南海（云安）产业转移工业园启动区控制性详细规划 LDB-05-09 地块局部调整

二、调整内容

《南海（云安）产业转移工业园启动区控制性详细规划》LDB-05-09地块 局部调整

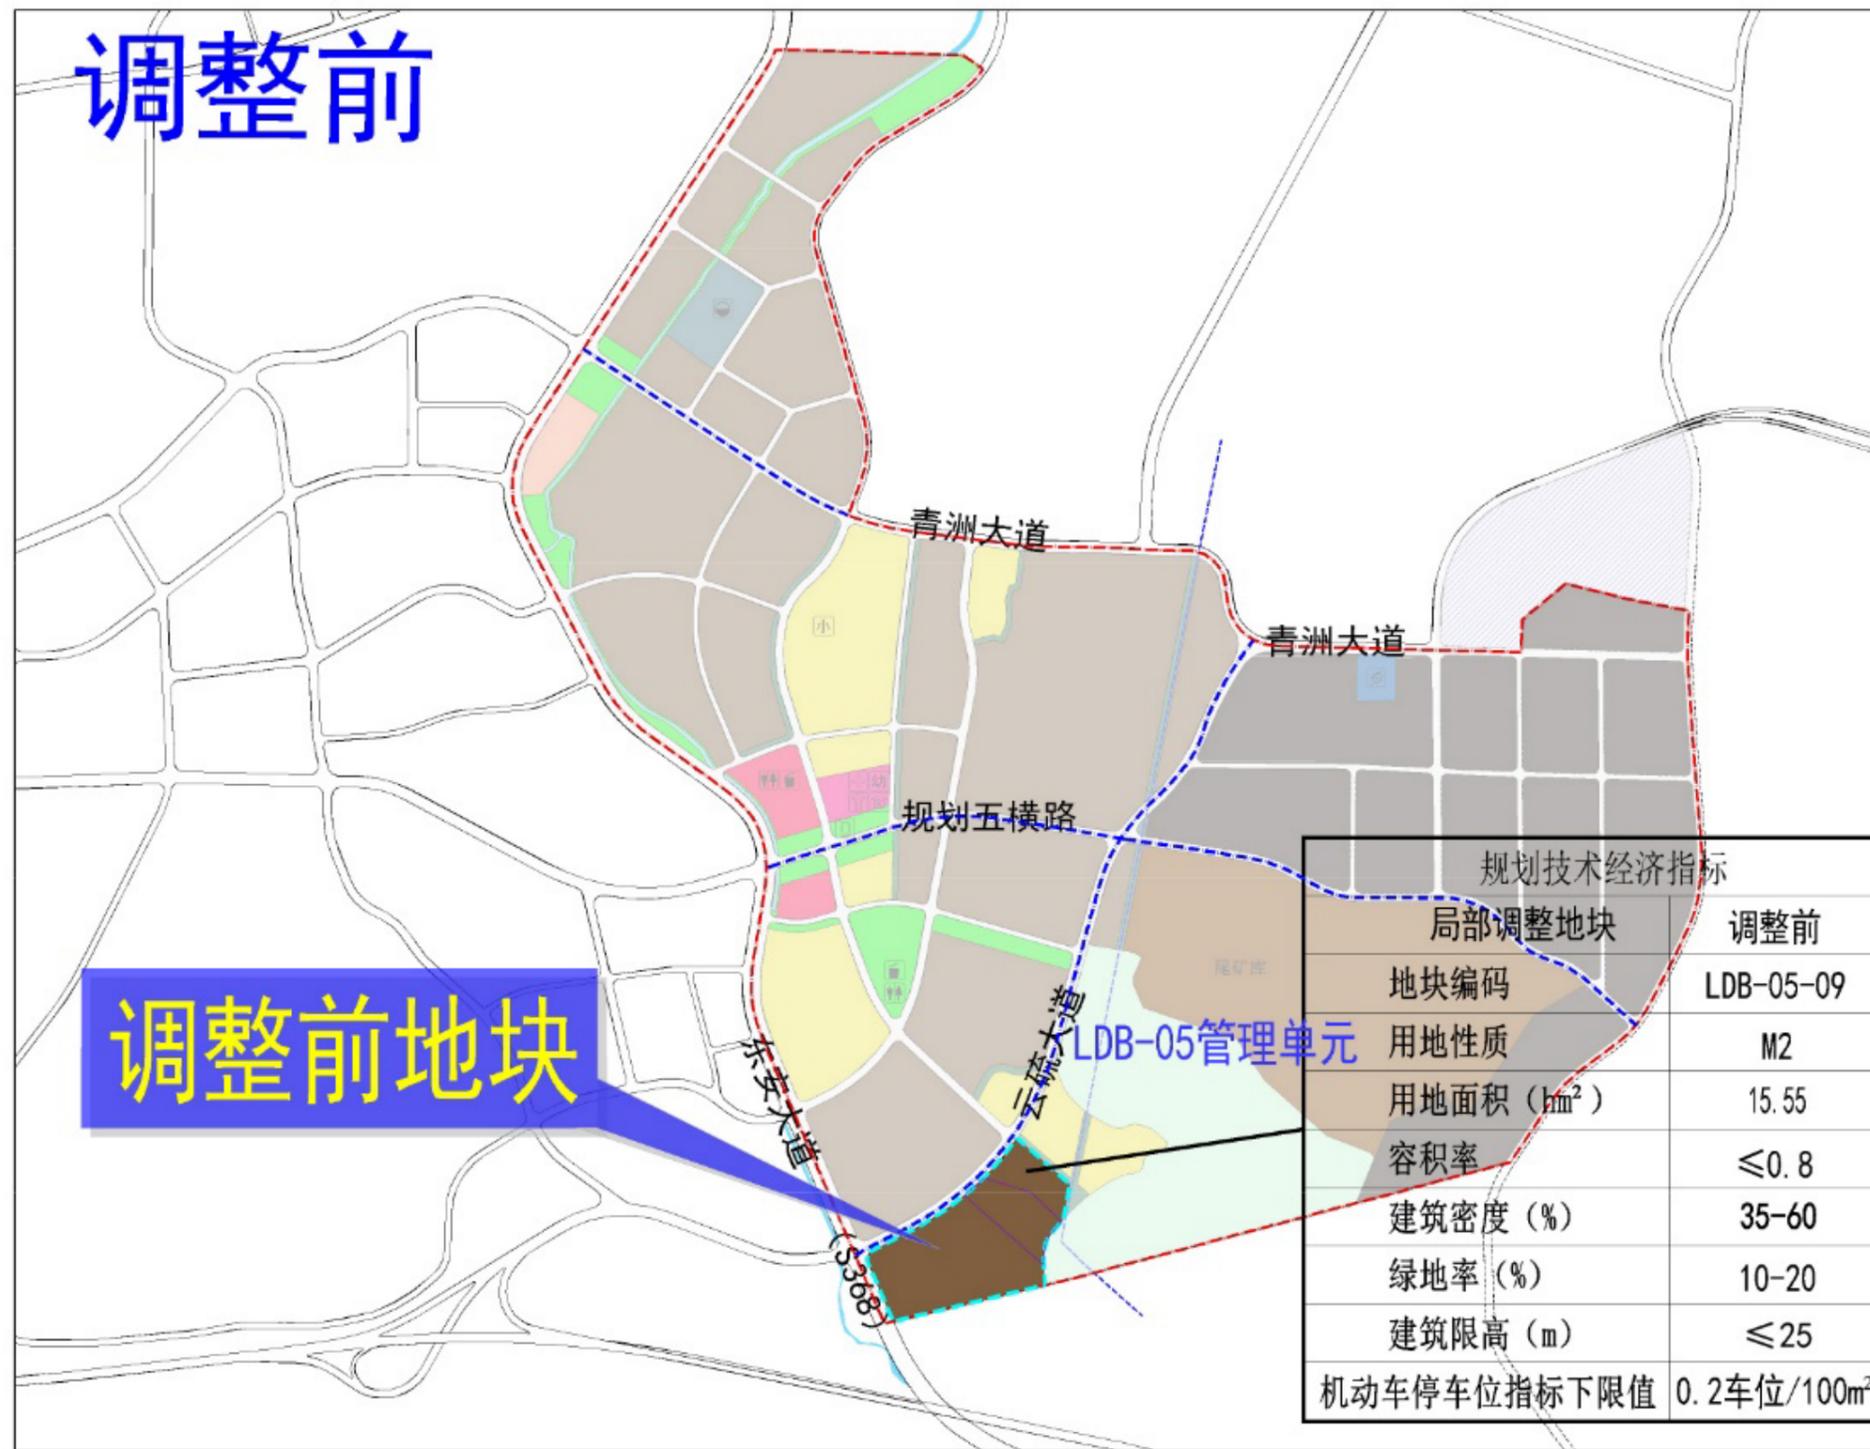
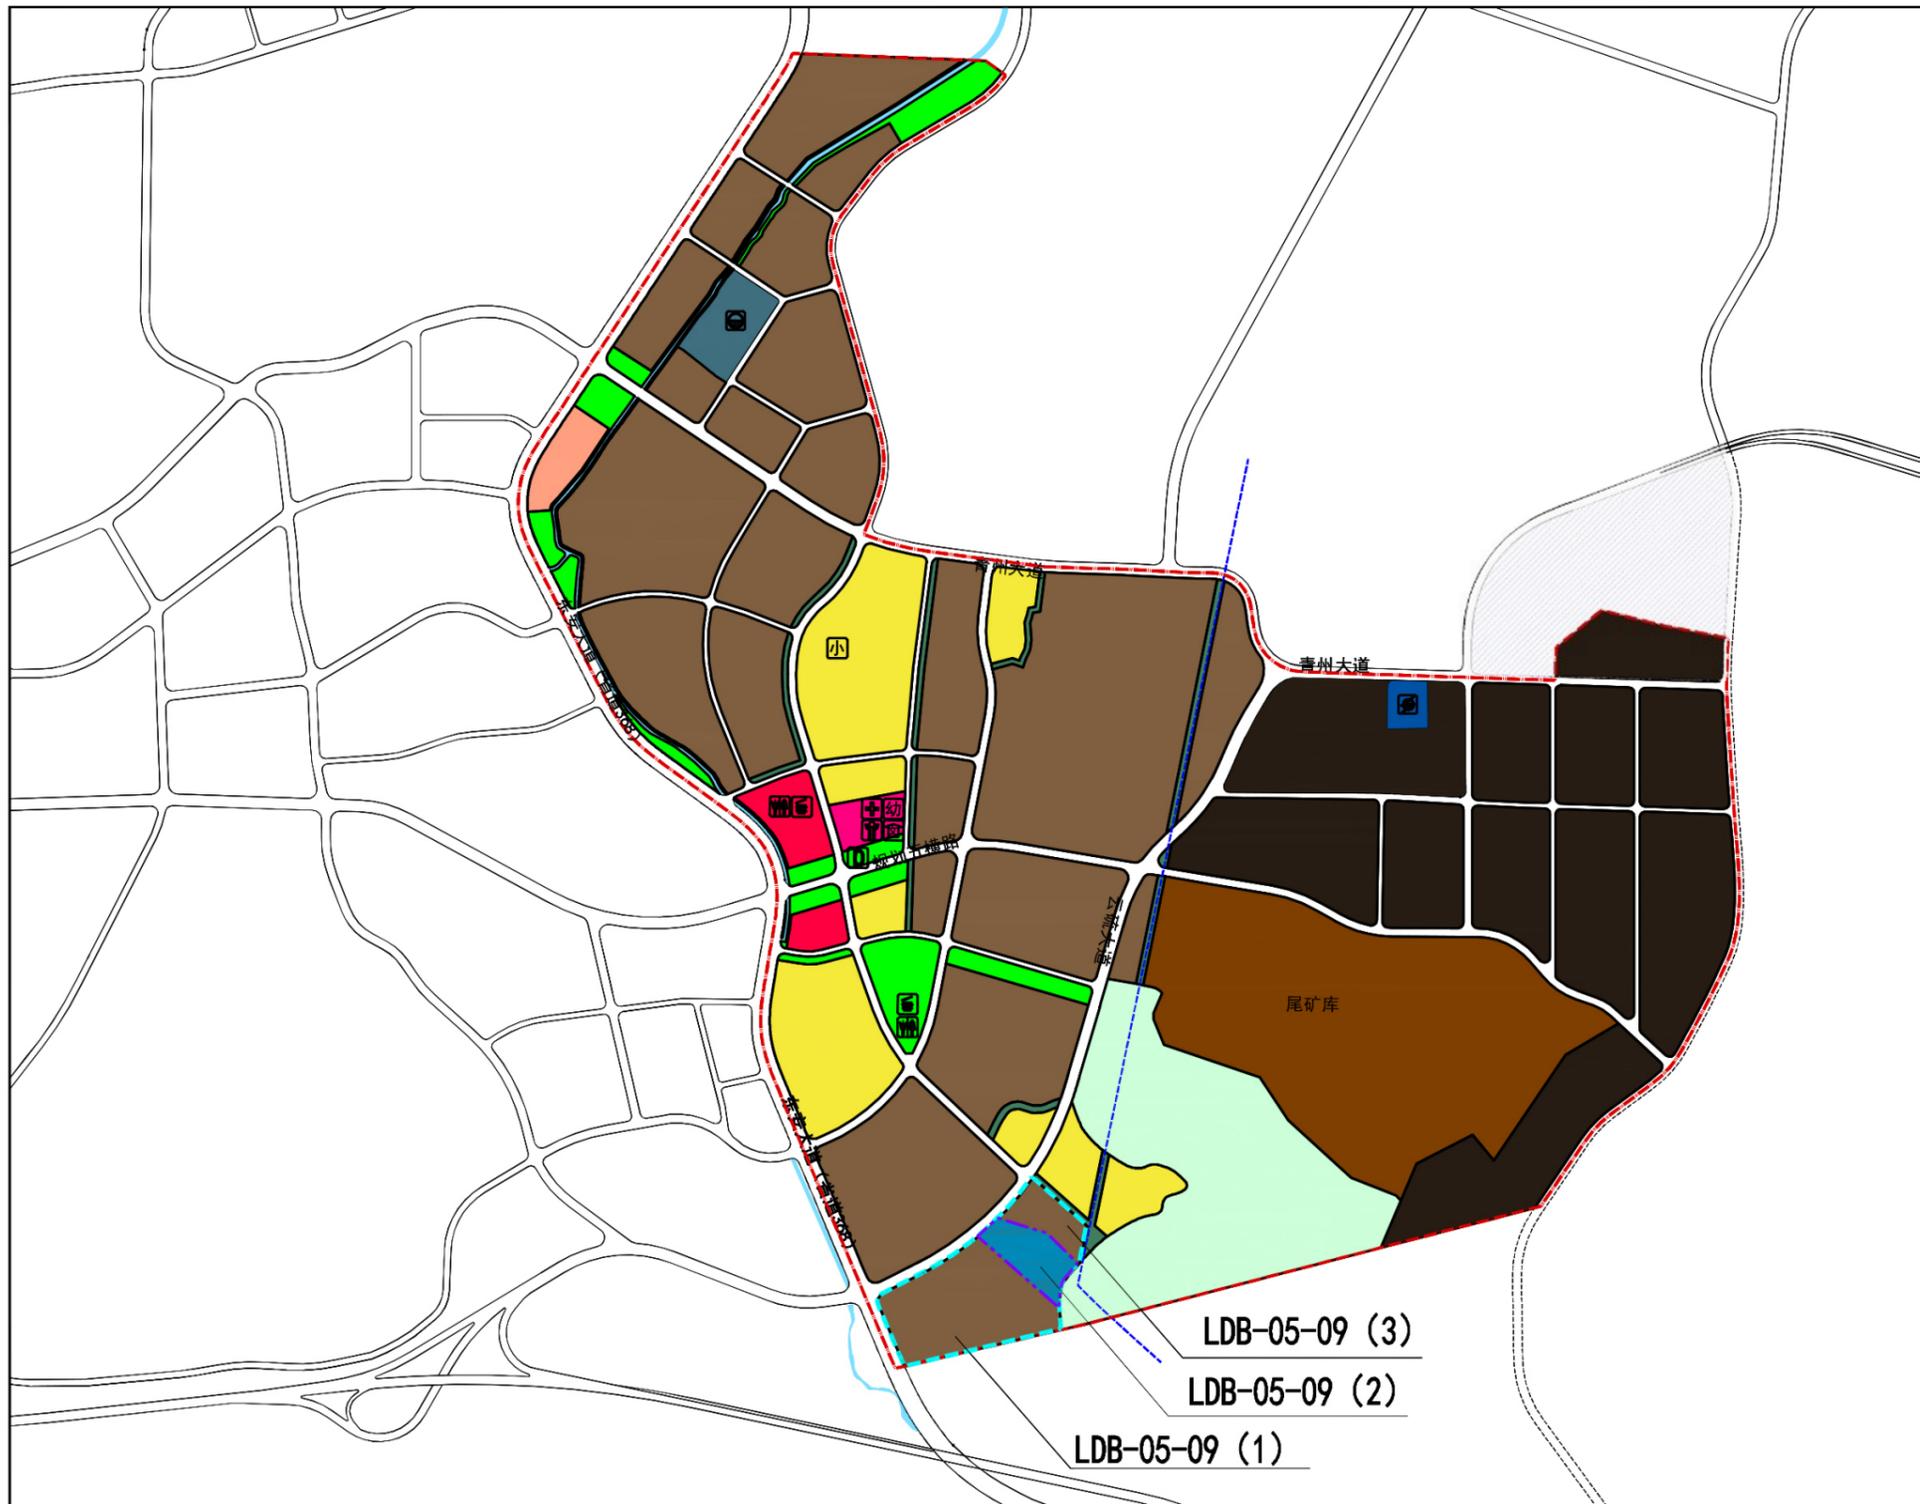
1. 用地性质调整。将原规划 LDB-05-09 中的一块二类工业用地（M2）调整为供燃气用地（U13），用地编码调整为 LDB-05-09(2)，地块面积为 2.96hm²。

2. 土地使用强度调整。地块调整为供燃气用地后，土地使用强度相应调整为：容积率 ≤ 0.5 、建筑密度 $\leq 30\%$ 、绿地率 $\geq 20\%$ 、建筑限高 $\leq 38\text{m}$ ，其余的指标按原控规的要求执行。
